Audi A3/S3 ヘッドライトに関する対策

サービスキャンペーン通知日	平成 22 年 5 月 13 日
不具合の内容	前照灯にクリップが誤って取り付けられているため、当該クリップとフェンダーが干渉して、フェンダーの塗装が損傷するおそれがあります。
改善の内容	全車両、フェンダーと干渉しないように当該クリップを除去するとともに、フェンダーに防錆ワックスを塗布します。

不具合発生箇所

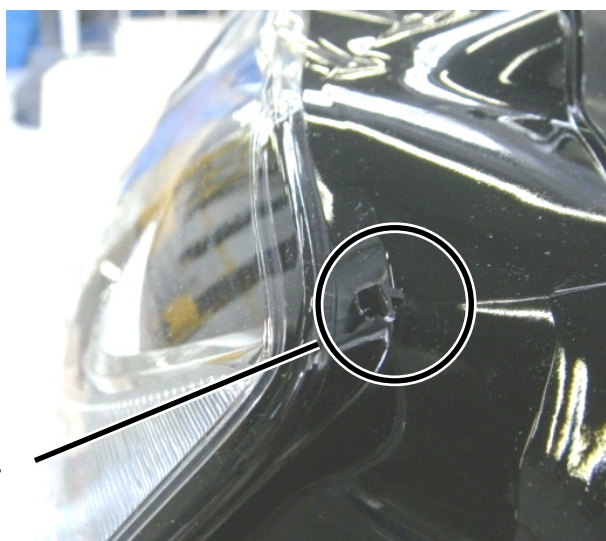
クリップ
